Název Stavby dle SoD: II/329 Plaňany - Radim Název stavebního objektu/provozního souboru (SO/PS): Vedlejší rozpočtové náklady	Číslo SO/PS / / pořadí Změny SO/PS: 000	Číslo ZBV: 3
--	--	------------------------

Změnový list

Předmět Změny: Navýšení nákladů na DIO

o projednání ocenění soupisu prací a ceny stavebního objektu/provozního souboru (SO/PS)
pro všechny skupiny - pro ZBV číslo: 3

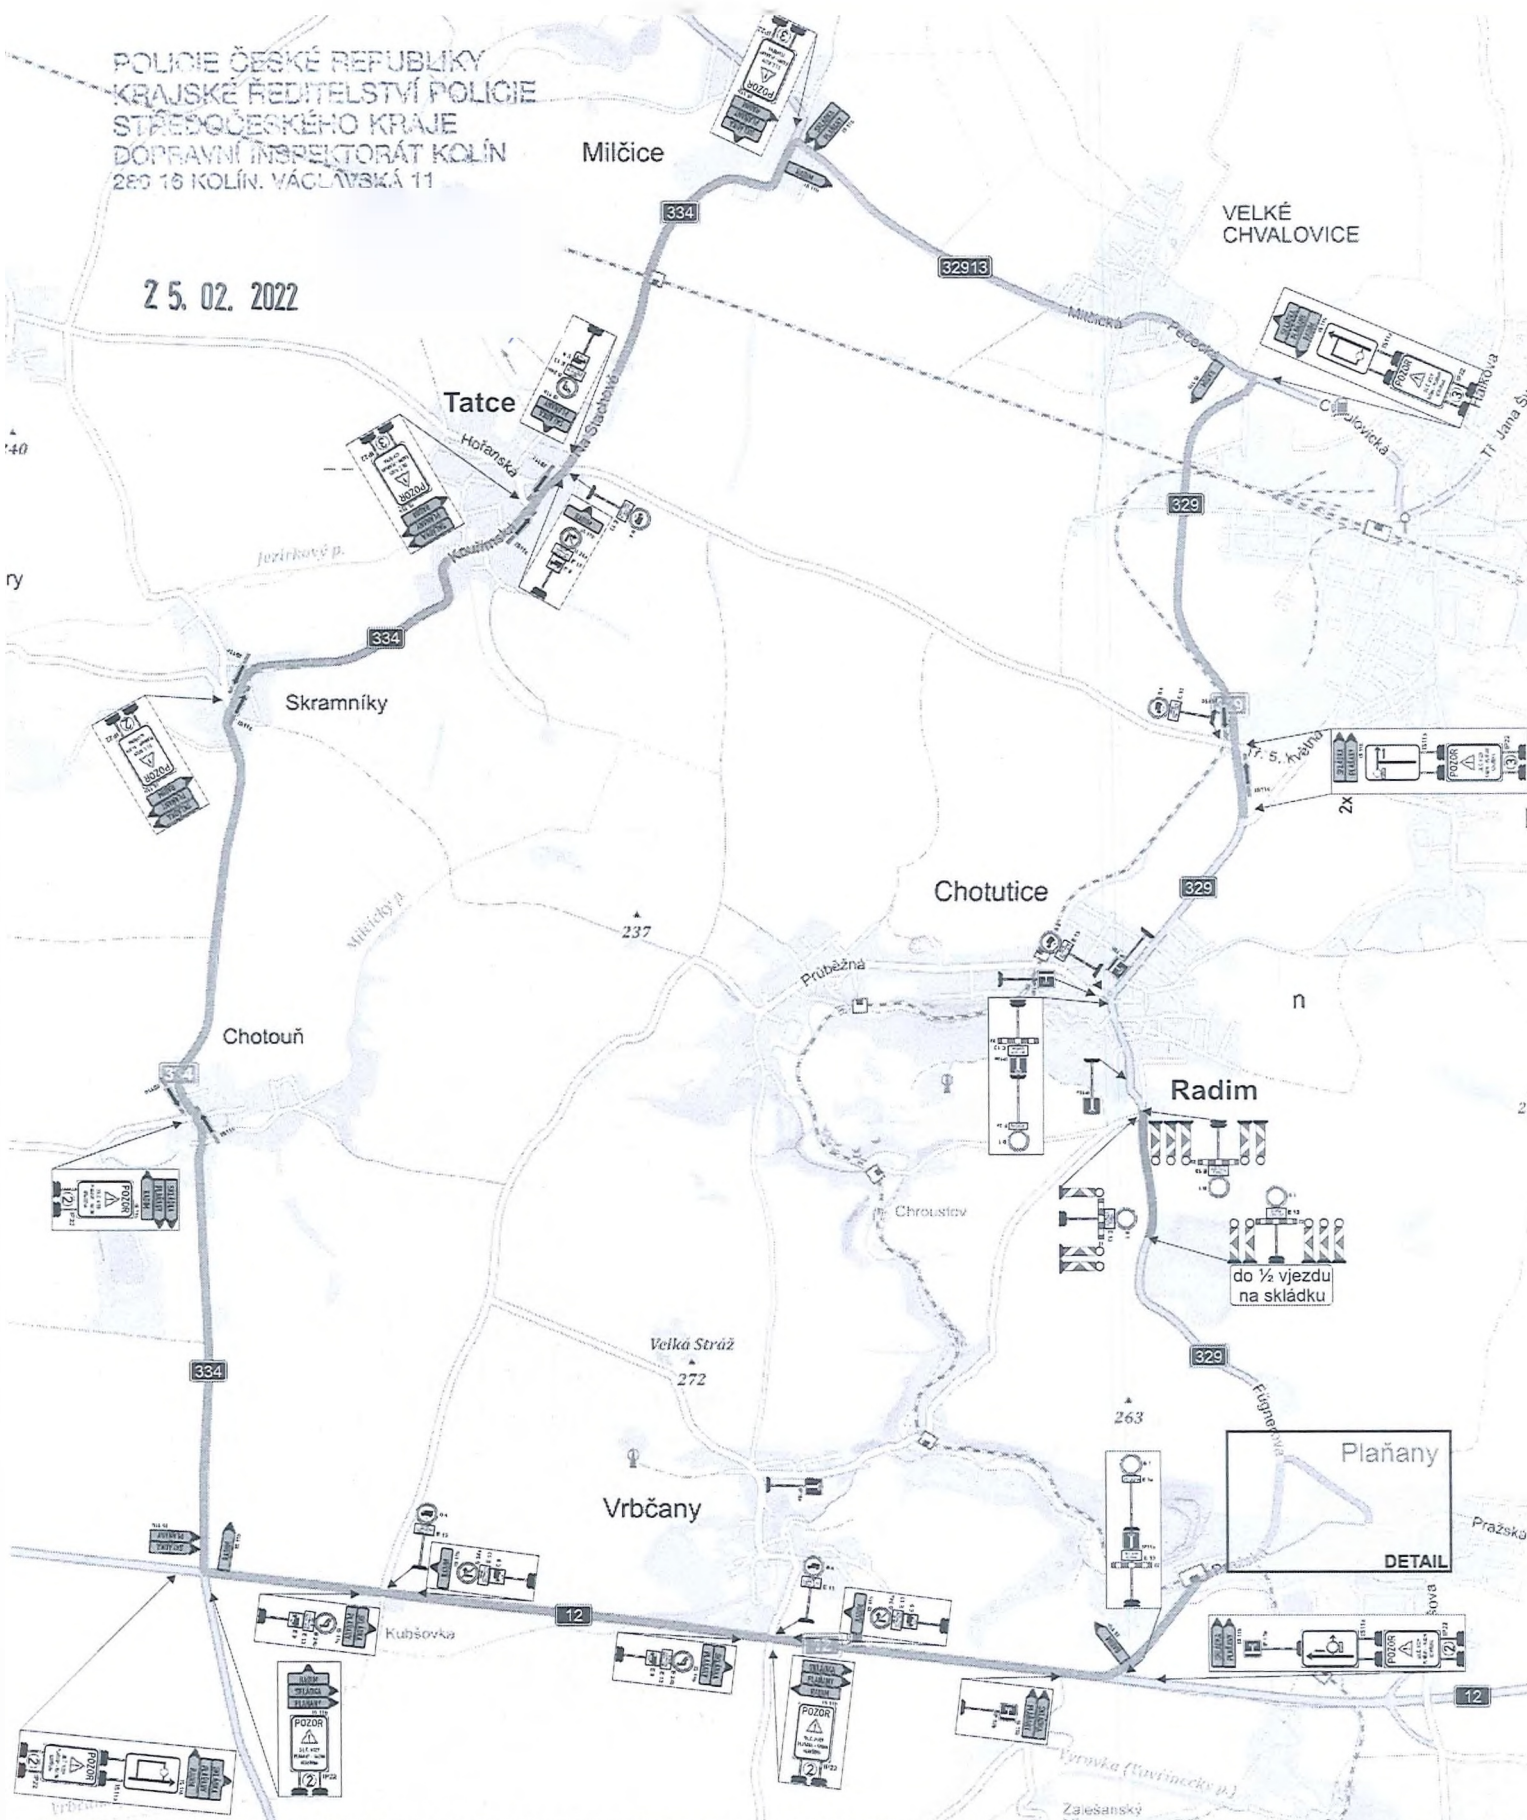
- 1) Na objíždě trase se nachází most ev.č. 334-006 Chotouň – zde požadujeme realizovat tato opatření: zúžit průjezd do jednoho pruhu v ose mostu pomocí lehkých žlutých vodících prahů KLEMMFIX a následně dočasně zakrýt značky omezující zatížitelnost a most ev.č. 334-005 Tatce – tento most lze pro objížděnou trasu použít za předpokladu, že bude zúžen průjezd do jednoho pruhu v ose mostu pomocí lehkých žlutých vodících prahů KLEMMFIX a vyznačena zatížitelnost V_n/V_e - náprava - 12t/54t - 9,0t > toto nové vyznačení bude na mostě trvalé, bude vyznačeno před zahájením objížděky a zůstane osazeno i po ukončení objížděky. Po ukončení využití silnice pro avizovanou objížděnou trasu bude provedena výměna obrusné vrstvy v prostoru mostu a jeho předpolí. Žadatel provede pasport mostu před zahájením a po dokončení formou mimořádné prohlídky mostu oprávněným statikem.

Swietelsky - DIO doplnění značení pro zúžení mostu v obci Tatce k uzavírce Plaňany - Radim (1. + 2. etapa)
doplnění značení k č.j. KRPS-50071-2/ČJ-2022-010406 a č.j. KRPS-50957-2/ČJ-2022-010406
- bude osazeno 30.3. 2022 (jeden den před zahájením úplné uzavírky a vedení objízdné trasy)

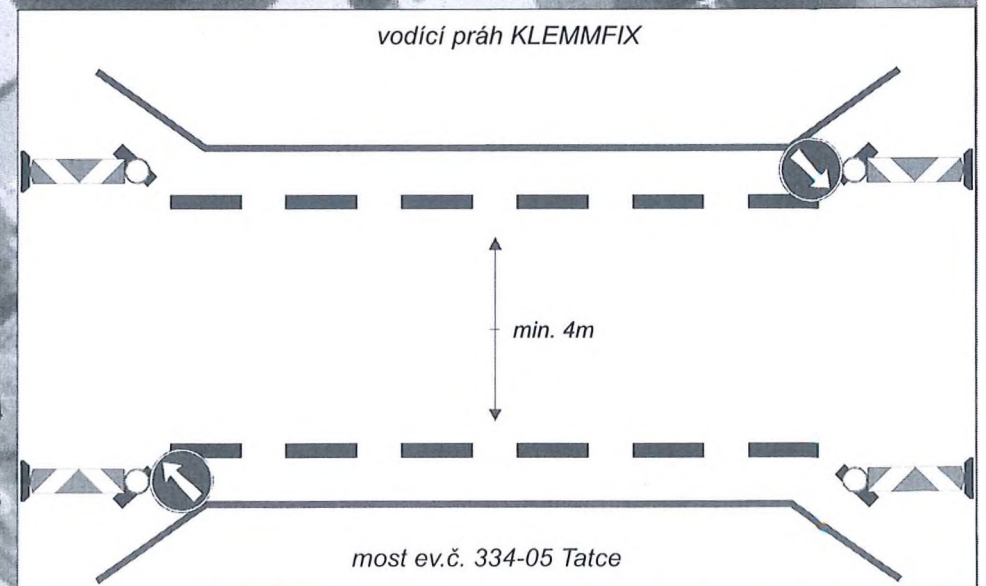
- bude osazeno na stávající sloupek
- stávající tonáž bude odstraněna

- bude osazeno na stávající sloupek
- stávající tonáž bude odstraněna

Swietelsky - DIO doplnění značení pro zúžení mostu v obci Chotouň k uzavírce Plaňany - Radim (1. + 2. etapa)
doplnění značení k č.j. KRPS-50071-2/ČJ-2022-010406 a č.j. KRPS-50957-2/ČJ-2022-010406
- bude osazeno 30.3. 2022 (jeden den před zahájením úplné uzavírky a vedení objízdné trasy)

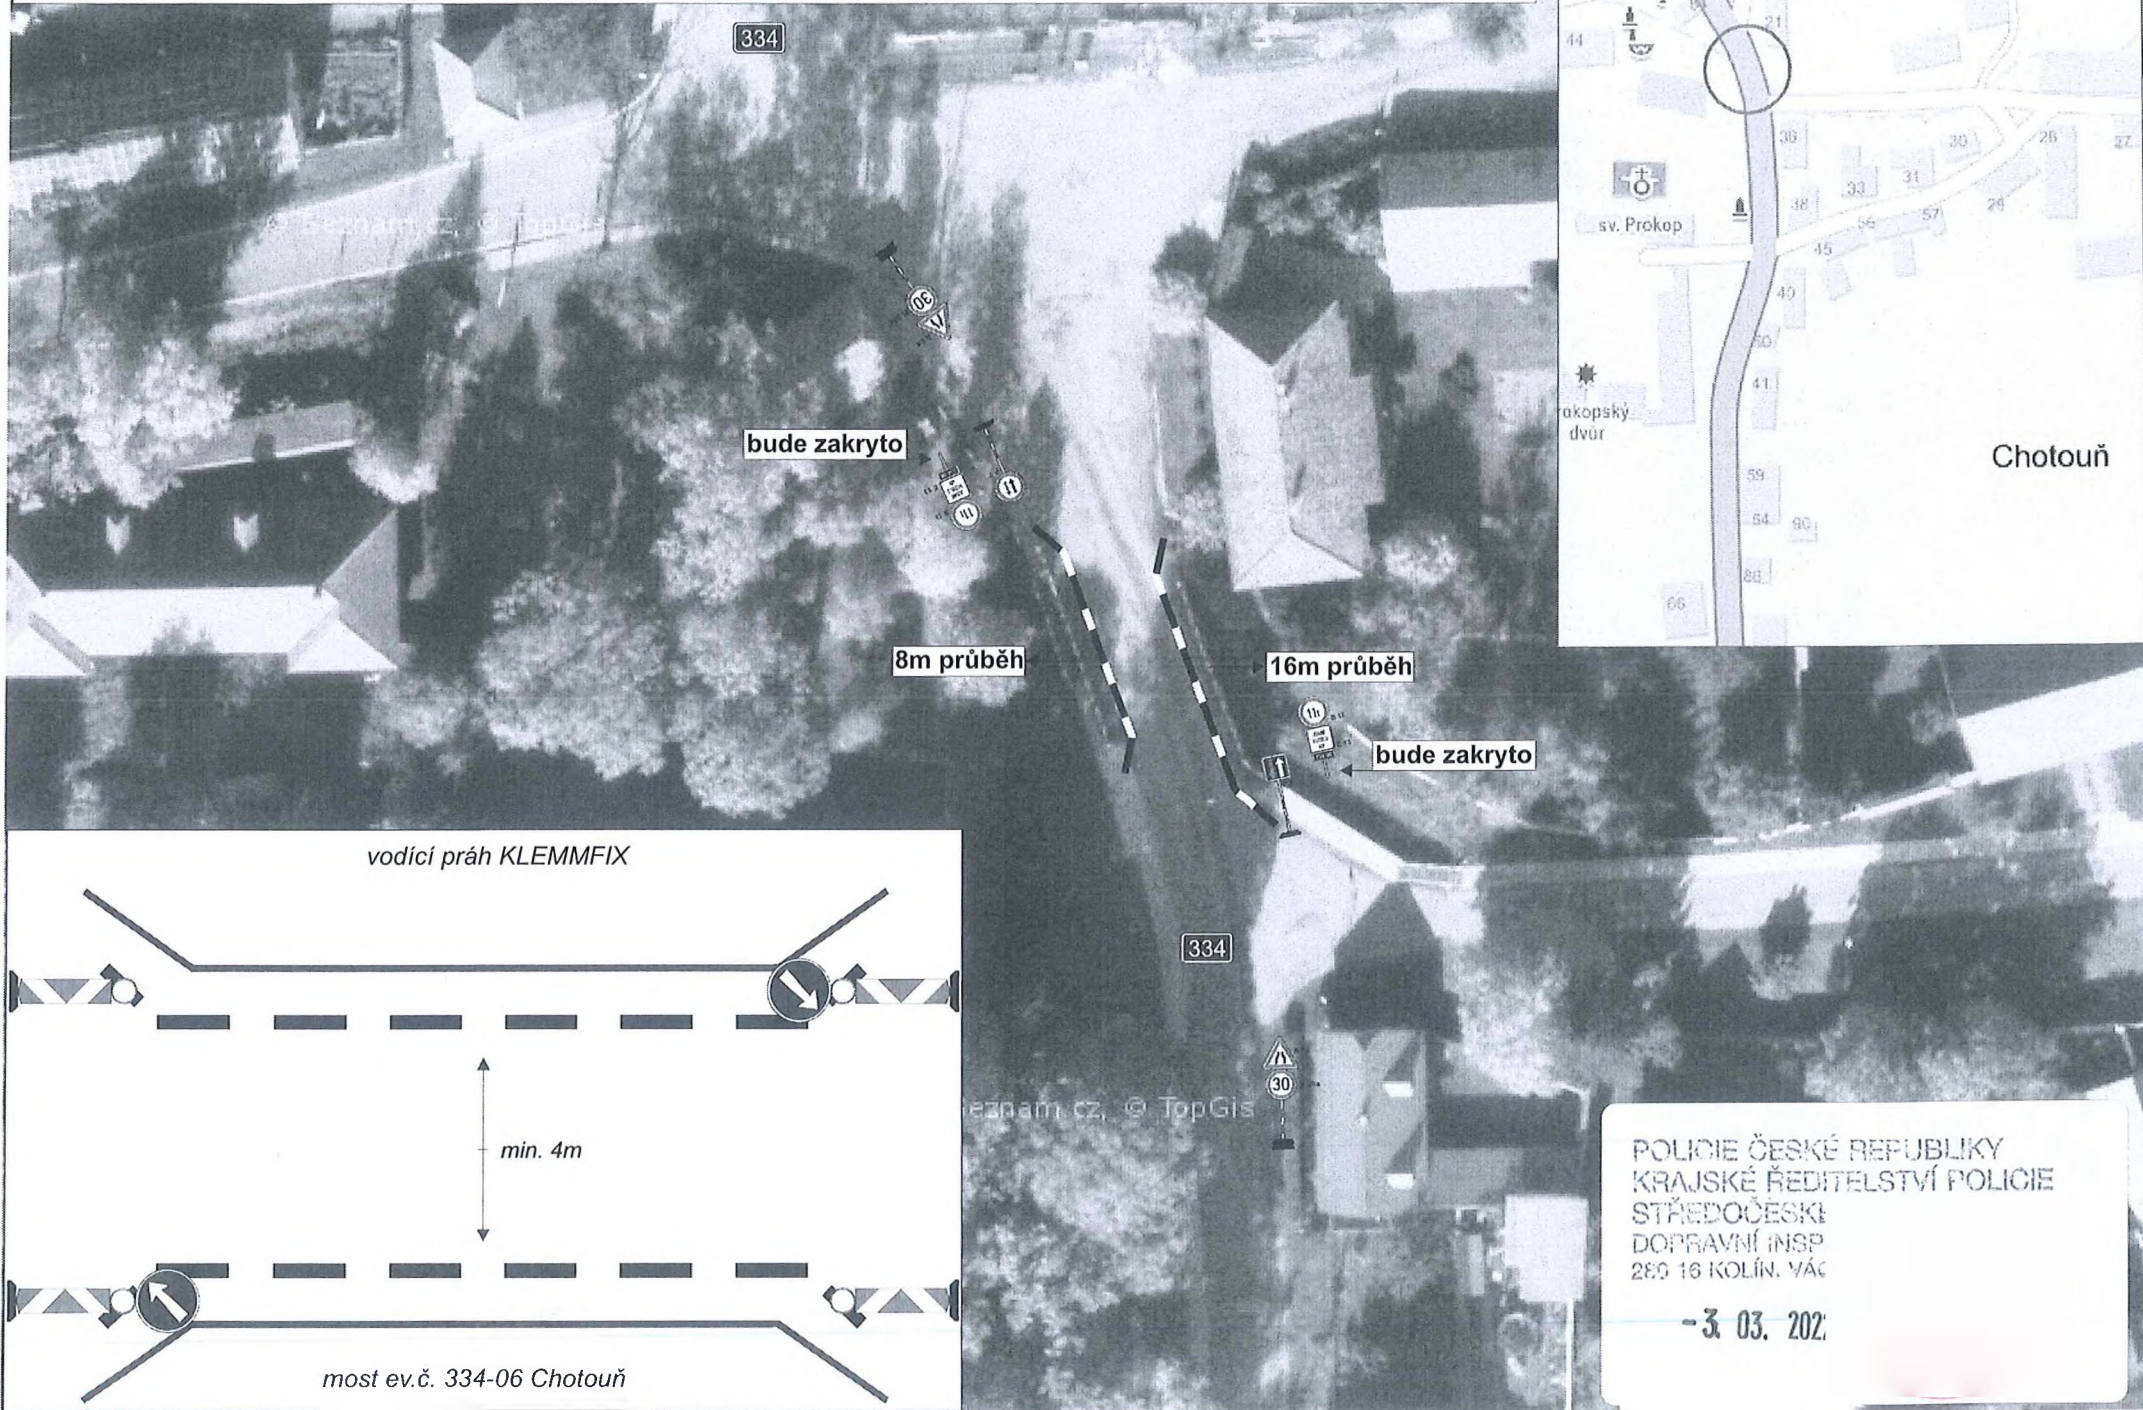
vodící práh KLEMMFIX

min. 4m

most ev.č. 334-06 Chotouň
